Pärnu maakonnas Häädemeeste vallas Uulu küla ning Lepaküla jalgratta- ja jalgte ehitusloa eelnõu kooskõlastamata jätmise.

Olete esitanud Transpordiametile kooskõlastamiseks Pärnu maakonna Häädemeeste valla Uulu ning Lepaküla küla vahel riigitee nr 19333 Uulu-Soometsa-Häädemeeste lõigul km 1,295 – km 2,735 jalgratta- ja jalgte (JJT) ehitusloa eelnõu (menetlus nr 402821).

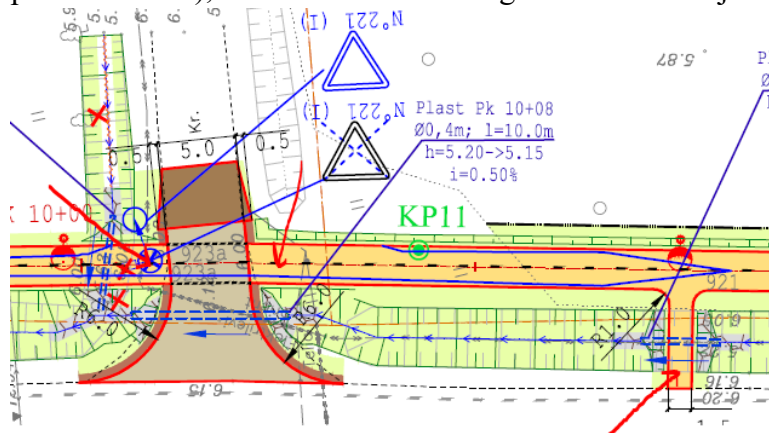
1. Lõigu lõpus olev valgusti peaks olema päris tee lõpus, kuna eeldatavalt liiguvad jalakäijad sealt sõiduteele ning mööda sõiduteed edasi. Projekteeritud valgusti jätab just sõiduteele mineva jalakäija pimedasse. Võibolla peaks (üld)valgusti olema ka teetuletuskohal Lepaküla-Leina tee?

Märk 221 tuleks tõsta märgi 435 postile. Projektlahenduses jäävad 221 ja 435 üksteise taha.

Samuti saaks vähendada mägipostide arvu teel.
